**Avis délibéré de la mission régionale  
d'autorité environnementale  
Hauts-de-France  
sur le projet de réalisation de deux zones d'expansion de crue  
situées sur les communes de Sercus et Steenbecque (59)  
Étude d'impact de novembre 2023**

n°MRAe 2024-8449

AVIS DÉLIBÉRÉ n° 2024-8449 adopté lors de la séance du 21 janvier 2025 par  
la mission régionale d'autorité environnementale Hauts-de-France

Vue en plan de la zone d'expansion de crue de Sercus (source : page 30 de l'étude d'impact)

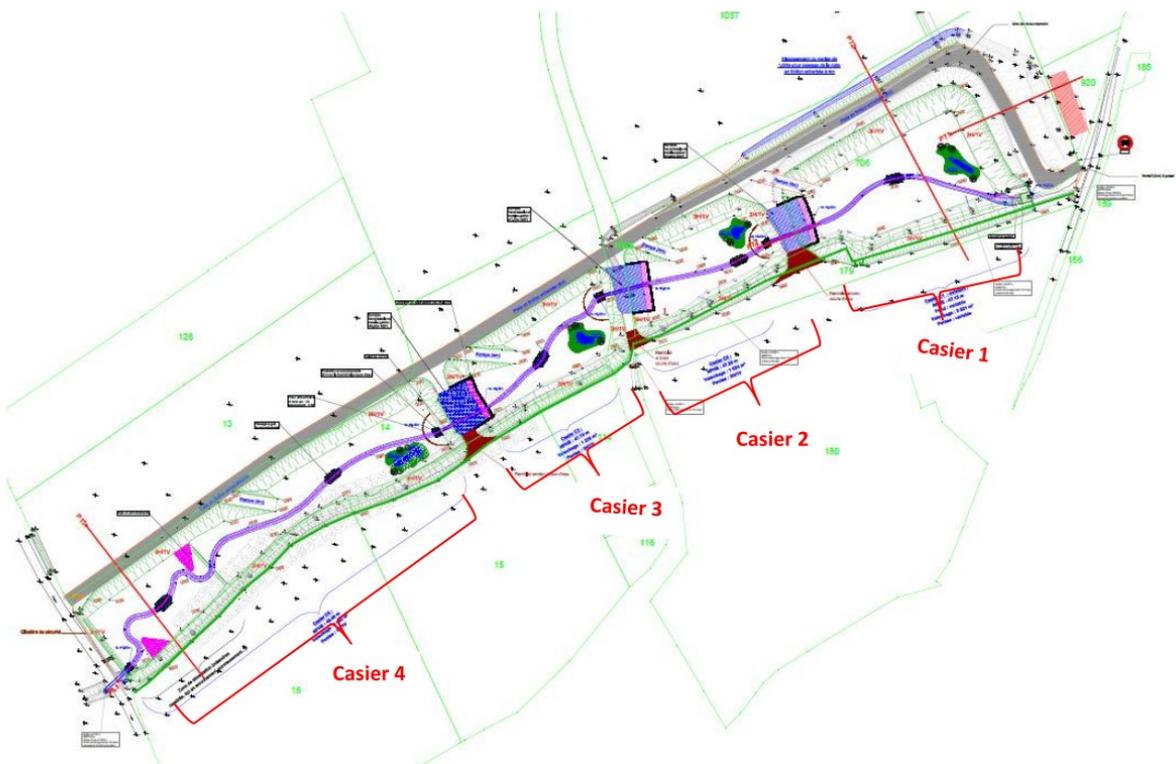
La réalisation de la ZEC de Sercus va conduire à la destruction de 2 900 m<sup>2</sup> de zone humide d'après le plan page 111 de l'annexe 2. Cette surface correspond à la mise en place de la piste technique, des digues intermédiaires avec zone de déversement et des dalots. Le reste du site sera impacté très ponctuellement par la mise en eau, cet impact restant négligeable.

Toutefois, il est probable que du fait de l'action de la ZEC, un phénomène d'atterrissement progressif se mette en place conduisant ainsi à remblayer petit à petit la zone humide. Le maître d'ouvrage doit donc veiller à maintenir le caractère humide du site tout au long de son cycle d'exploitation.

*L'autorité environnementale recommande de prévoir une mesure complémentaire pour maintenir le caractère humide de la ZEC de Sercus tout au long de son cycle d'exploitation et éviter son remblayage progressif.*

Vue en plan de la zone d'expansion de crue de Steenbecque (source : page 42 de l'étude d'impact)

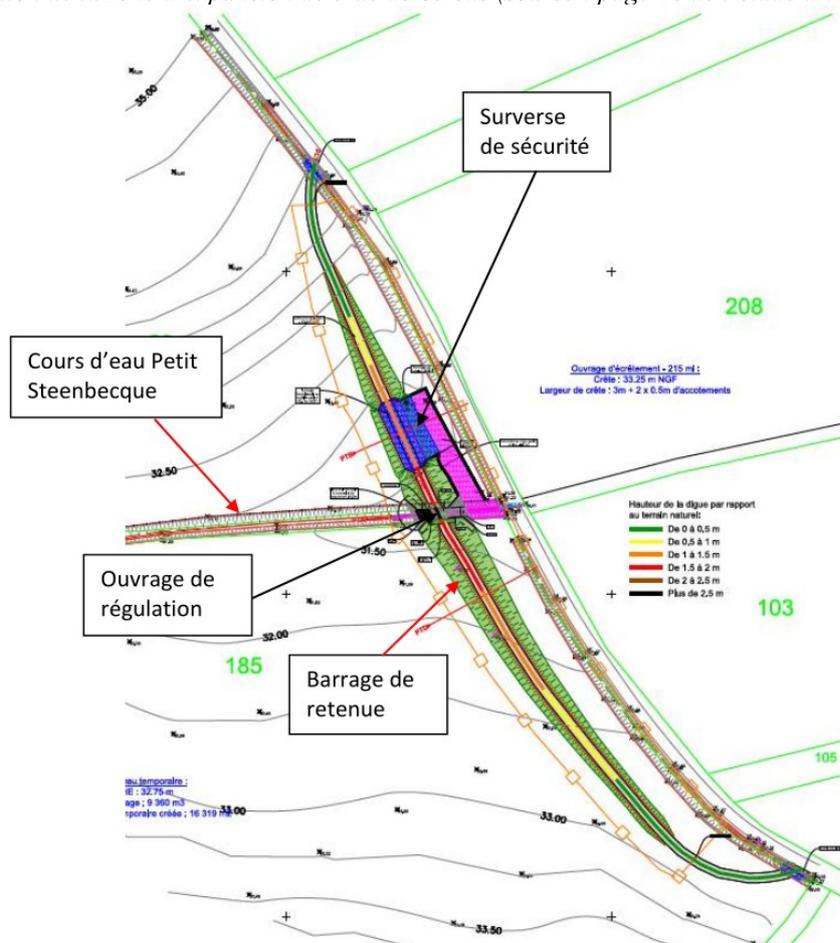
De plus, avec la réalisation du remblai, les berges situées de part et d'autre de celui-ci vont se trouver déconnectées. En effet, la largeur mouillée du cours d'eau est de 80 centimètres pour une largeur de plein bord moyenne de 3,25 mètres (page 81 de l'étude d'impact). Après aménagement de la zone d'expansion de crue, la largeur du cours d'eau sera réduite au droit de la vanne à 50 centimètres de largeur et aucune berge ne sera aménagée au droit de la traversée du remblai. La ripisylve<sup>4</sup> existante sera supprimée au niveau de cette traversée et ne sera pas reconstituée.

Cette déconnexion de la ripisylve et des berges entre l'amont et l'aval du remblai aura des impacts directs sur les chauves-souris qui suivent les ripisylves pour se déplacer et pour chasser, ainsi que sur les amphibiens, les insectes et les mammifères qui passent une partie de leur cycle de vie sur les berges. De plus, la réalisation du barrage sur ce petit cours d'eau va nécessairement modifier son fonctionnement et donc avoir un impact sur les espèces vivant dans les cours d'eau et à proximité.

*L'autorité environnementale recommande de prévoir des mesures complémentaires pour éviter la déconnexion de la ripisylve et des berges entre l'amont et l'aval du remblai qui aura des impacts sur les chauves-souris, les amphibiens, les insectes et les mammifères.*

Le scénario de rupture du remblai de Steenbecque et ses conséquences n'est pas abordé par l'étude d'impact. Bien que le projet ne soit pas soumis réglementairement à la réalisation d'une étude de dangers, son absence ne permet pas à l'autorité environnementale d'analyser le risque induit par le projet ainsi que les dispositions de maîtrise de risque qui sont envisagées.

*L'autorité environnementale recommande de démontrer au moyen d'une étude de dangers ou d'une approche équivalente que les risques induits par la zone d'expansion de crues de Steenbecque, et notamment celui du risque d'inondation par rupture de digue, sont maîtrisés.*
